パナソニック商品情報

2025年7月号 担当：受発注センターB

ハウジング商品連絡

システム階段 2.7mmリフォーム用USUI-TA[ウスイータ]階段 12mm上貼り対応についてのご連絡

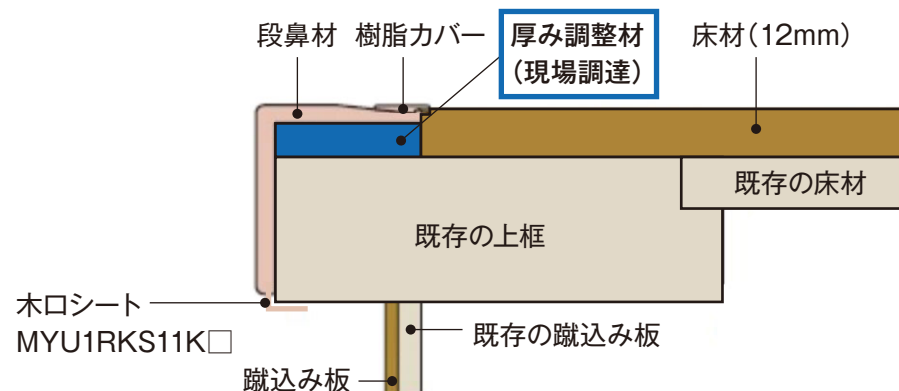
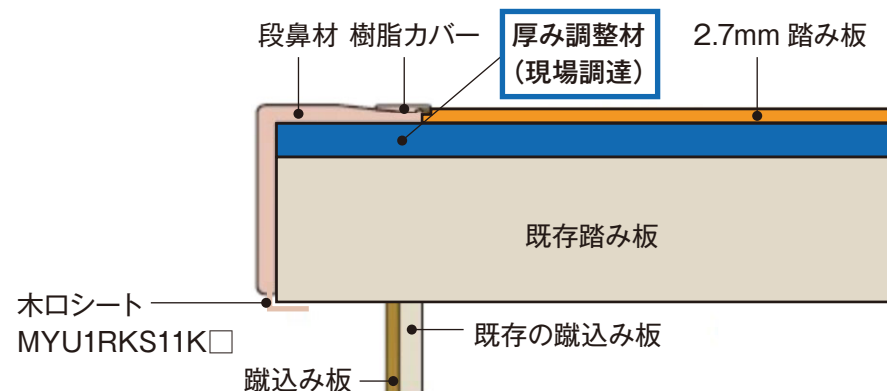
システム階段 2.7mmリフォーム用USUI-TA[ウスイータ]階段(発売日:2025年2月、品番:MYU1R~)において、12mm上貼り対応※の納まりについてご連絡いたします。

※1階、2階とも床高が12mm高くなるリフォームに対応します。

【上框部】段鼻材の下に、9mm 厚み調整部材(合板または MDF)と、上框の下部を化粧する木口シートが必要です。

【階段部】段鼻材および 2.7mm 踏み板の下に、9mm 厚み調整部材(合板または MDF)と、既存踏み板の下部を化粧する木口シートが必要です。

※厚み調整材は現場調達で既存下地に対してねじ固定してください。

※既設階段の踏み板の角部が立っている場合は、木口シートを面毎に貼り分けてください。
